MUUTOSMÄÄRÄYS
AIRWORTHINESS
DIRECTIVE

M 1623/89
Muutos 1
24.8.1989

1623 Maule. Polttoainehanan muutos.

Koskee: Kaikkia Maule M-4-, M-5-, M-6-, M-7-, ja MX-7-lentokoneita.

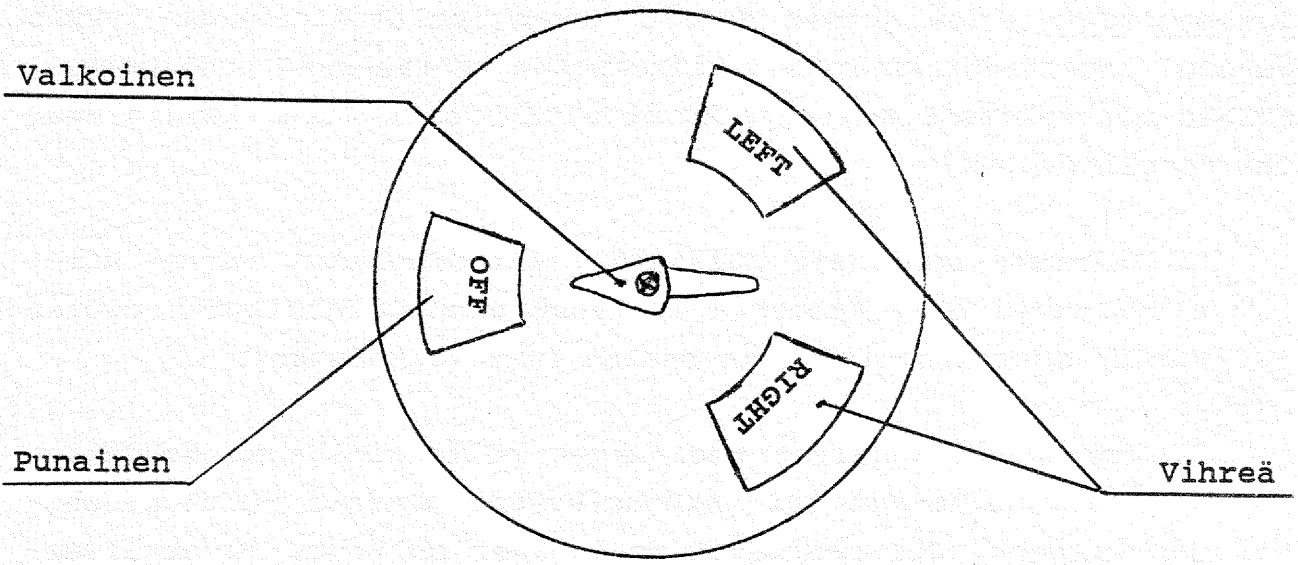
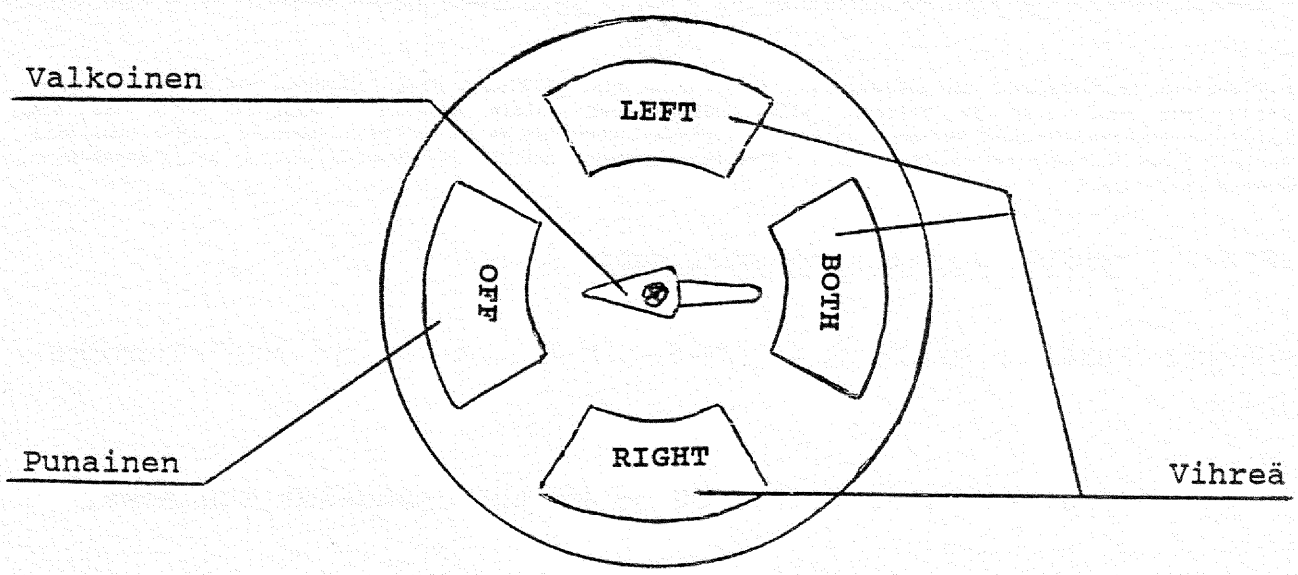
Syy: Polttoaineha voidaan valita erehdyksessä sulkuasentoon.

Toimenpiteet: Tee jomman kumman kuvan (polttoainehanan tyyppin mukaan) osoittamat muutokset viimeistään seuraavassa huollossa. (Tässä määräyksessä esitetyt kuvat eivät välttämättä täysin vastaa todellisuutta).

1. Valmista sopivasta pellistä polttoainehanan kahvan kiinnitysruuvien alle asetettava, hanan asentoa osoittava nuolen kärjen muotoinen levy, ja maalaa levy valkoiseksi.
2. Tee kuvan mukaiset maalaukset polttoainehanan kohdalle, joko verhouslevyyn tai verhouslevyissä olevaan polttoainehanan kilpeen. Jos vastaavat maalaukset on tehty jo aikaisemmin, ei maalauksia tarvitse uusia.
3. Tee lentokäsikirjaan lisäys polttoainejärjestelmää käsittelevän luvun kohdalle, liittämällä kuva ko. valintahanasta ja värittämällä alueet oikeilla väreillä.
